## 製品仕様変更のご案内

この度、プロテクター付アルミケース『AWPシリーズ』及びシリコンプロテクター『AWSPシリーズ』が仕様変更となりますのでご案内申し上げます。

- 仕様変更対象型番：AWPシリーズ及びAWSPシリーズ  
※詳細型番は別途エクセルデータにてご参照ください。
- 仕様変更内容：スペーサーの形状及び材質の変更

### 該当スペーサー

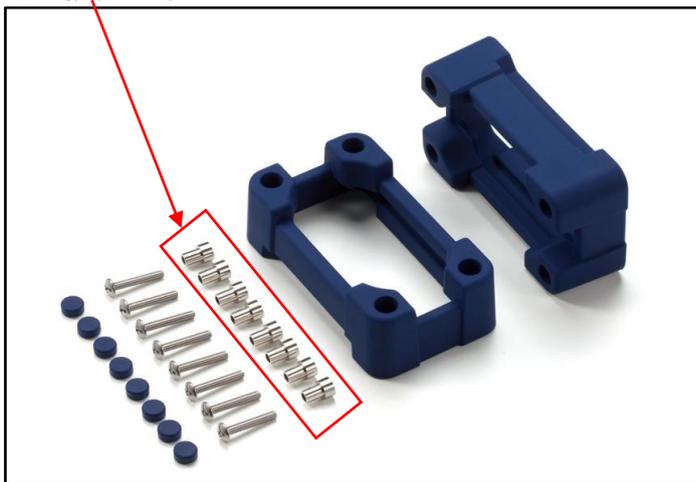
### 従来品の形状

材質：真ちゅう、表面処理：ニッケルメッキ

### 変更品の形状

材質：POM、色：乳白色

- 防水性及び締付けトルク値の変更はございません。
- 変更理由については製品を安定して供給する為の変更になります。
- 変更日については従来品の在庫が無くなり次第、順次切り替えになります。  
※弊社販売実績でサイズに応じて約4ヶ月～8ヶ月程度になります。  
※今後の受注状況によっては変更時期が早まる場合がございますのでご了承下さい。
- 2019-2020総合カタログからの型番・価格の変更はございません。
